水管橋の設計が適切でなかったもの (3件 不当と認める国庫補助金 23,725,076円)

<事例1>

(参考図1)

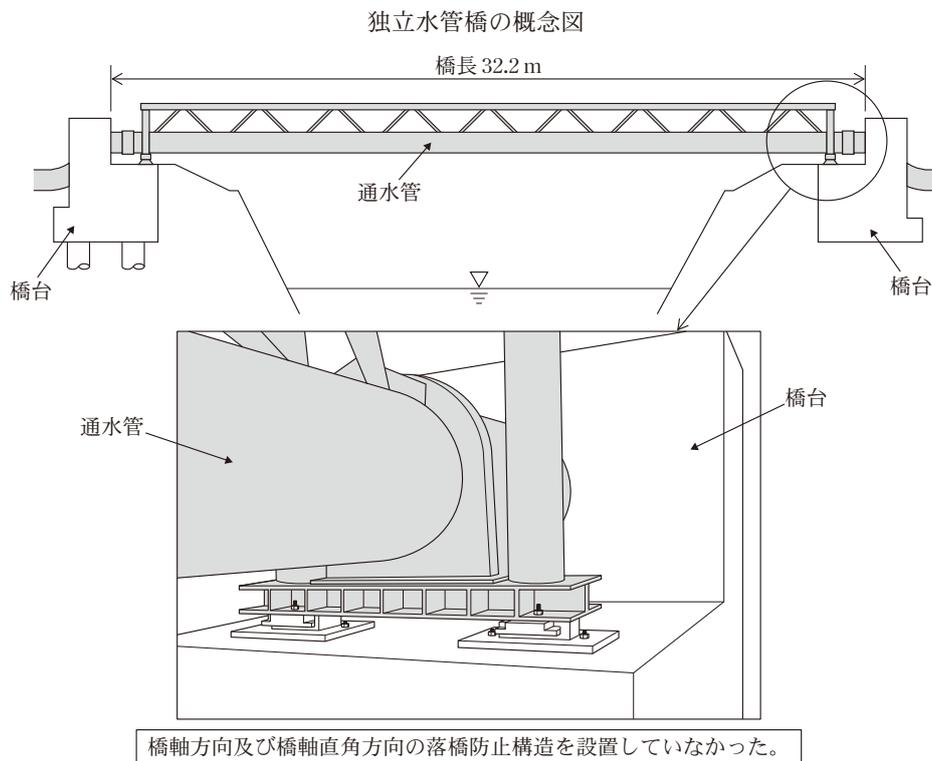
を移設するために、既設の水管橋に架設されていた通水管(内径800mm、橋長32.2m)を過年度に築造した橋台に移設するなどして独立水管橋を築造する工事を実施していた(参考図1参照)。

しかし、同県は、設計基準では水管橋の落橋防止構造を設置することとされているのに、既設の水管橋に落橋防止構造が設置されていなかったことから、本件水管橋においても橋軸方向及び橋軸直角方向の落橋防止構造を設置していなかった。

(参考図2)

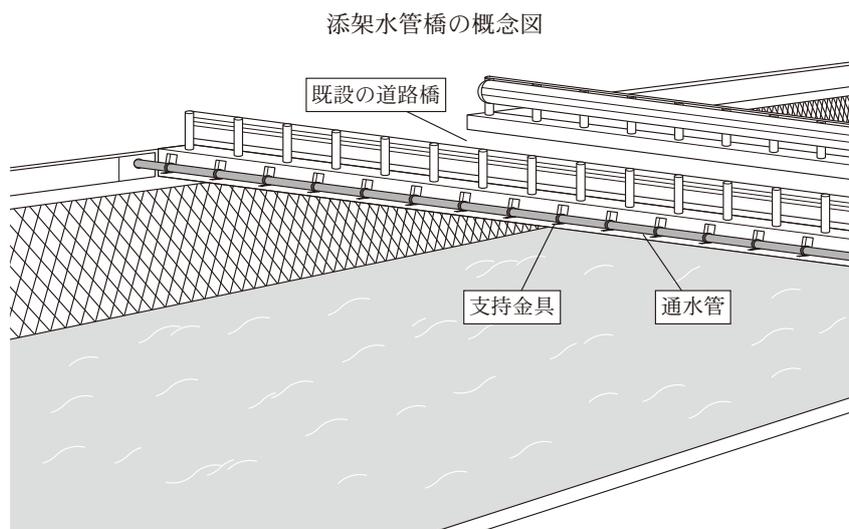
海津市は、海津市平田町今尾地内及び土倉地内において、令和2年度に、農業集落排水を公共下水道に統合するために、同市が管理する平成2年に築造された既設の道路橋に、通水管(内径200mm、外径350mm)を添架する添架水管橋を築造する工事を実施していた。そして、この道路橋は、橋軸と支承の中心線とのなす角(斜角)が60度の斜橋となっている(参考図2及び3参照)。

しかし、同市は、本件水管橋の設計に当たり、通水管を添架する道路橋が耐震性能を有しているかを橋りょう管理者に確認していなかった。

(参考図3)

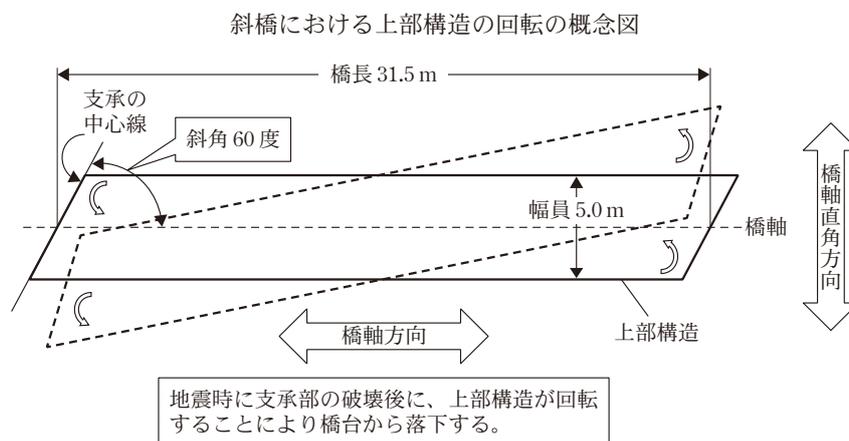
そこで、道路橋の耐震性能を確認したところ、所定の判定式により上部構造が支承部の破壊後に橋台の胸壁等の拘束を受けずに回転する条件に該当しているのに、下部構造の橋台に横変位拘束構造が設置されていなかった(参考図3参照)。
